Novoferm Technics

Laufende Nummer: 111-2018

Betrifft: Mechanische Bremse – Motovario Antriebe

Beschreibung: Einstellen mechanische Bremse

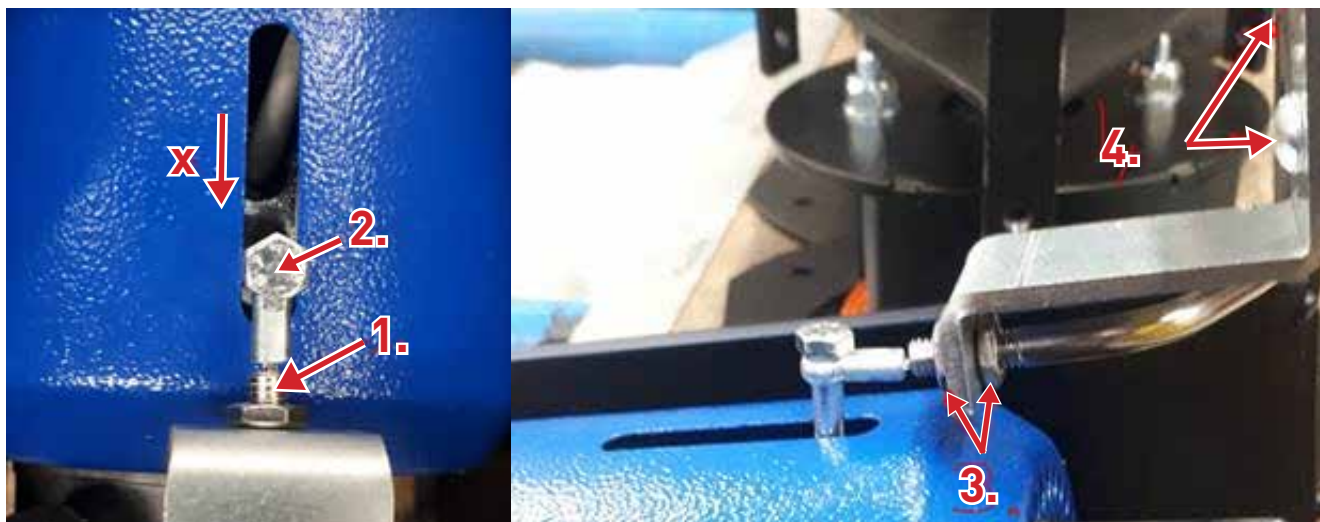
Aufgefallen ist, ist das der Kabeljustierschraube **(1)** manchmal zu weit raus schaut und damit die Bewegung des Bolzens **(2)** beschränkt ist in die Richtung X. Durch das lockern und erneut anziehen der Muttern **(3)** lässt sich das Problem beheben. Um die Muttern leichter erreichen zu können kann man die schrauben **(4)** lockern.

Am Ende sollte nur noch eine Windung hervor stehen.
